■津波シミュレーションの誤りのお詫びと差し替えのお願い

第3回検討会の資料5や「地区復興まちづくり計画（素案）」でお示ししていた津波シミュレーションは、条件設定が「さらなる地盤沈下を考慮した」ものとなっており、県が示した条件「地盤沈下を考慮しない」シミュレーション結果とは異なるものとなっていました。

●復興まちづくりの前提条件を踏まえた津波シミュレーション

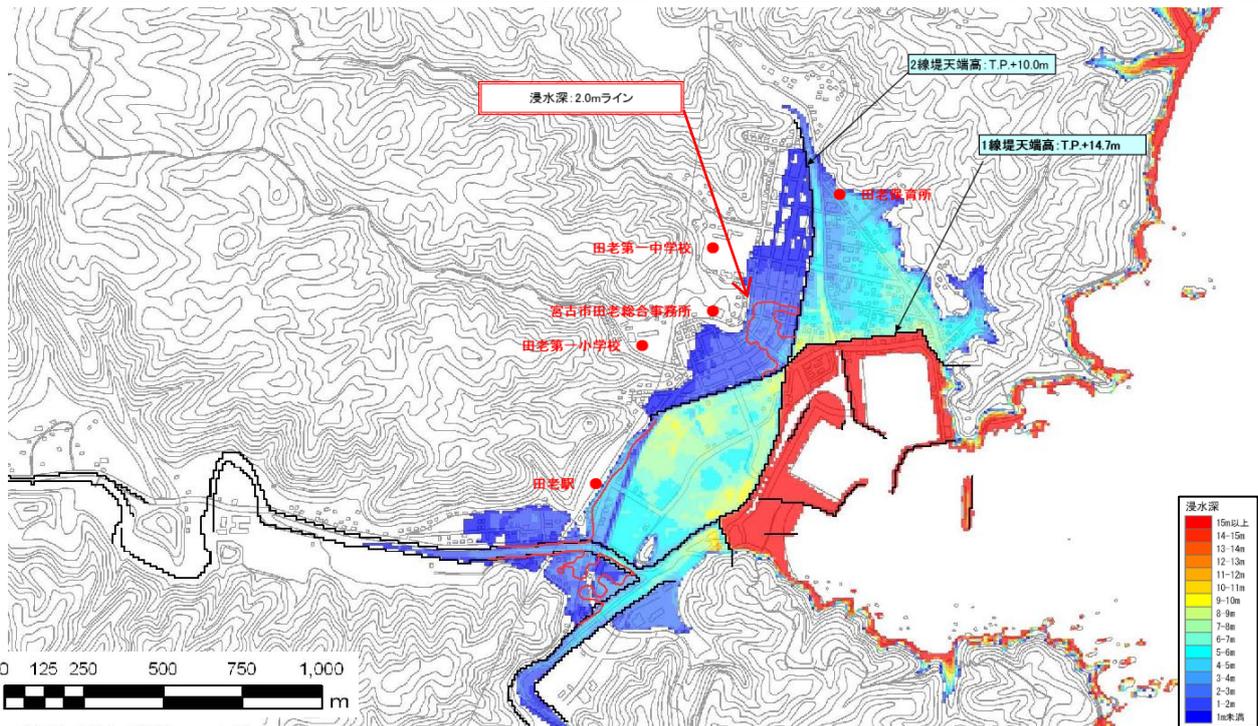
お詫びして訂正させていただきます。

- ・県が決定した防潮堤が整備されている
- ・東日本大震災が発生した当時の潮位、および津波高
- ・東日本大震災による地盤が沈下した状態での地盤高とし、更なる地盤沈下は考慮しない。
